GARE NOUVELLE DE NIMES MANDUEL REDESSAN

AVIS DES DIFFERENTS SERVICES SUR

N° PC 030 155 16 N0030

AVIS SUR LE PC N° 030 155 16 N0030

Figure 6 : Plan de localisation et périmètres d'étude (source étude d'impact, p.68)

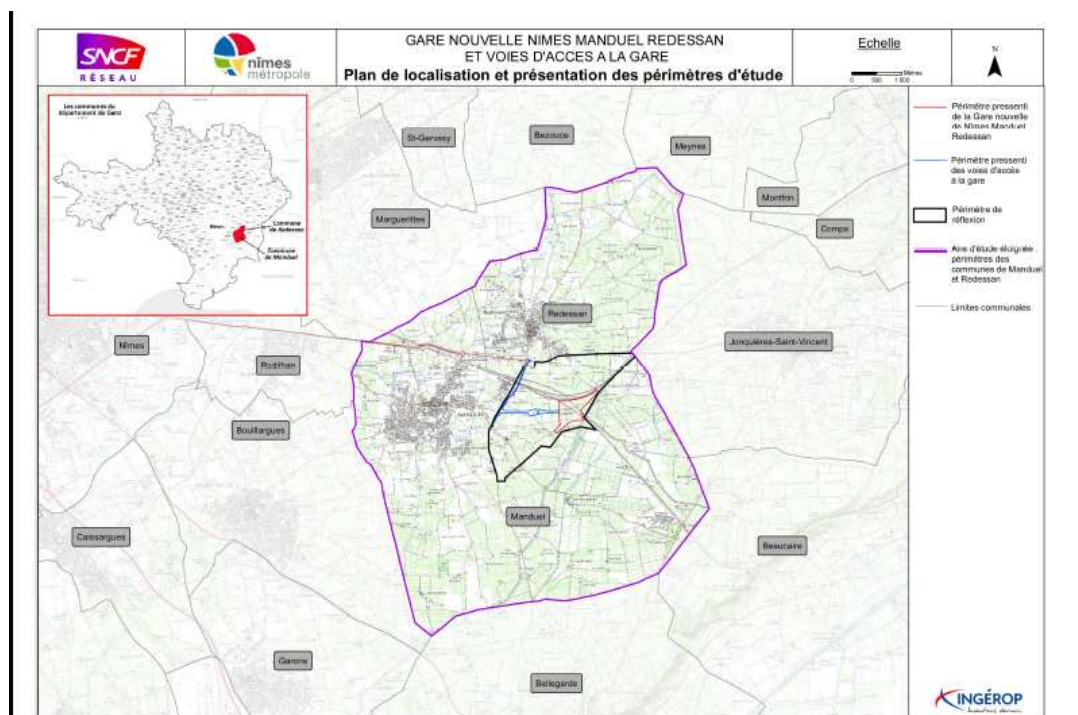
La justification du périmètre de réflexion (213 ha) n'est pas explicitée dans le dossier²⁰. De surcroît, il inclut les emprises de la voie ferrée (51,5 ha correspondent au secteur des travaux de la ligne), mais pas sa zone d'effets.

Figure 9 : emprise du parking longue durée avant et après mise en œuvre de la mesure de réduction concernant l'habitat du Lézard ocellé. Source : demande de dérogation "espèces protégées"

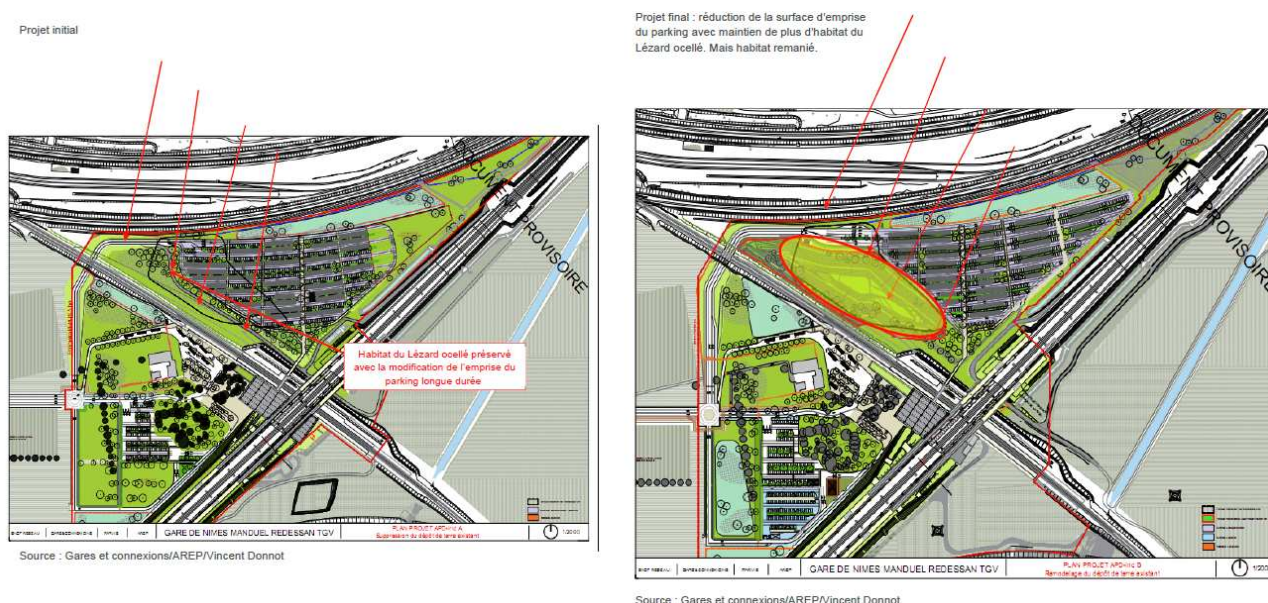
En matière d'évitement ou de réduction en phase de conception, la seule mesure présentée est la limitation d'emprise du parking longue durée (755 places) de façon à limiter la destruction d'habitat du Lézard ocellé. Le dossier n'indique toutefois pas si une solution alternative, soit de relocalisation de ce parking, soit d'un aménagement différent a été étudiée dans l'objectif de limiter plus fortement voire d'annuler cette destruction d'habitats.

Pour la complète information du public, l'Ae recommande de mieux justifier l'emplacement et les modalités de construction du parking longue durée, eu égard à la destruction d'habitats du Lézard ocellé, que son implantation actuellement projetée entraînera.

Figure 11 : Coupe d'une noue (source : dossier loi sur l'eau, p.73)

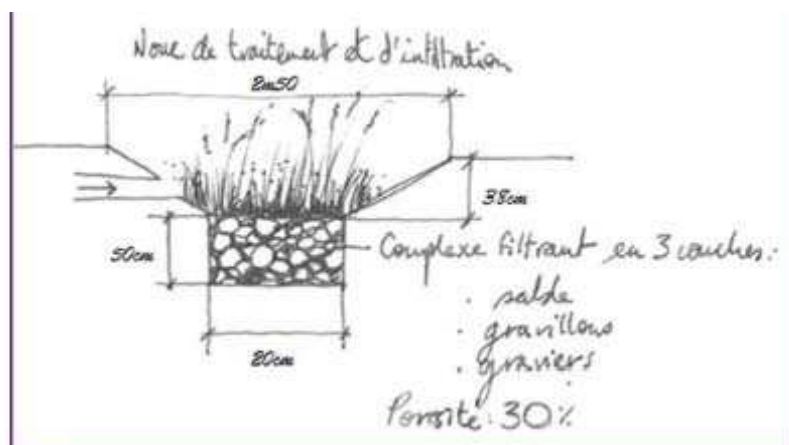
Le dossier présente les modalités de fonctionnement du dispositif et le type d'entretien qu'il nécessite en préconisant un entretien préventif si possible deux fois par an. Cette préconisation mériterait de faire l'objet d'un engagement clair.

Le dispositif prévu passe par un maintien en eau des noues sur une durée suffisamment longue pour permettre la filtration efficace des hydrocarbures et polluants divers. Ce choix soulève la question du risque de prolifération du moustique tigre.
